**Avis délibéré de la mission régionale d'autorité environnementale
relatif au projet de remplacement de la télécabine du Transarc
(Tronçons 1 et 2) et aménagements associés
présenté par la société domaine skiable des Arcs
sur les communes de Peisey-Nancroix
et Bourg-Saint-Maurice (73)**

Avis n° 2021-ARA-AP-01102

Figure 5: Périmètre de protection des captages - Étude d'impact page 78

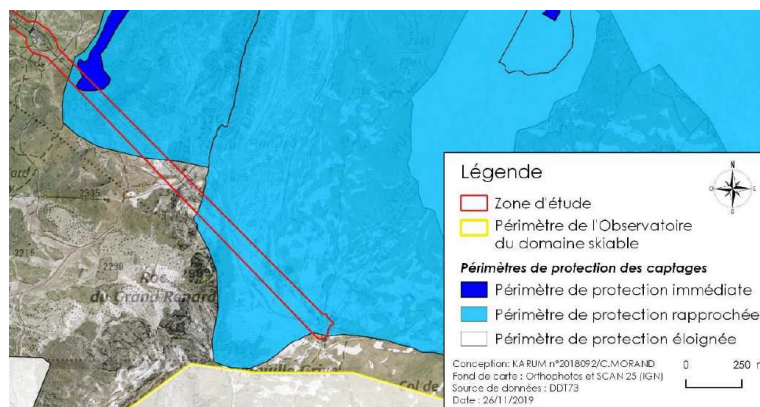
Aucune précision n'est fournie sur les besoins en eau potable et en eau pour la neige de culture pour la station des Arcs 1800.

L'Autorité environnementale recommande de fournir des précisions sur les volumes d'eau nécessaires à la station et sur l'adéquation entre ressources et besoins.

Figure 6: Emplacement des zones humides - Étude d'impact page 85.

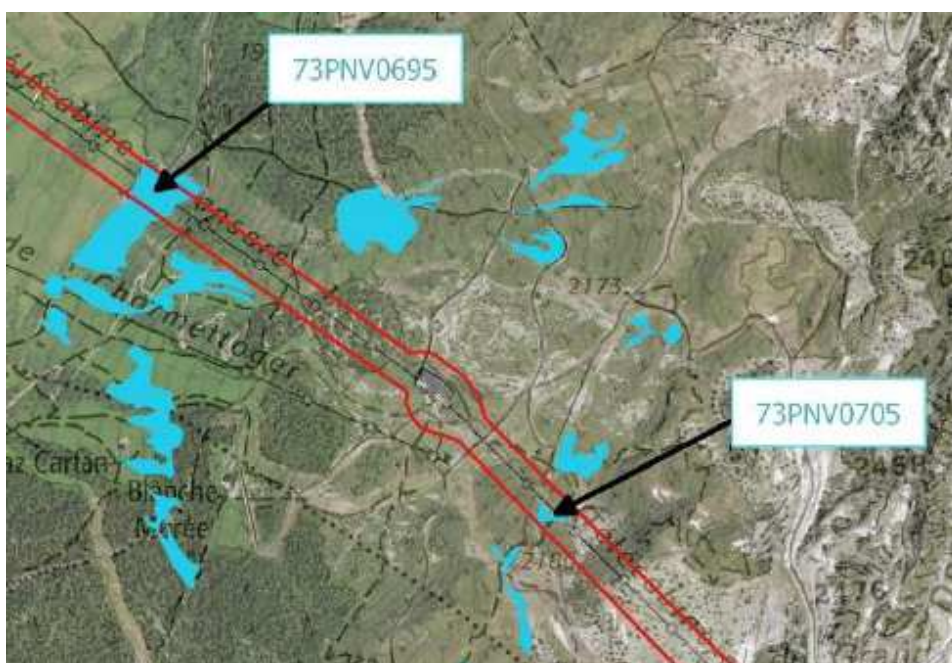
Le repérage des zones humides a été complété lors des prospections en 2018 sur la zone d'étude. Celles-ci ont été menées conformément à l'article L.211-1 I 1° du code de l'environnement qui conduit à la détermination des zones humides par les critères de végétation **ou** de sol humide.

Ce repérage complémentaire a permis de déterminer 7 habitats naturels caractéristiques des zones humides sur une surface d'environ 1,7 ha sur la zone d'étude ; ceux-ci, essentiellement situés sur le premier tronçon de la télécabine, sont reportés sur une carte page 128.
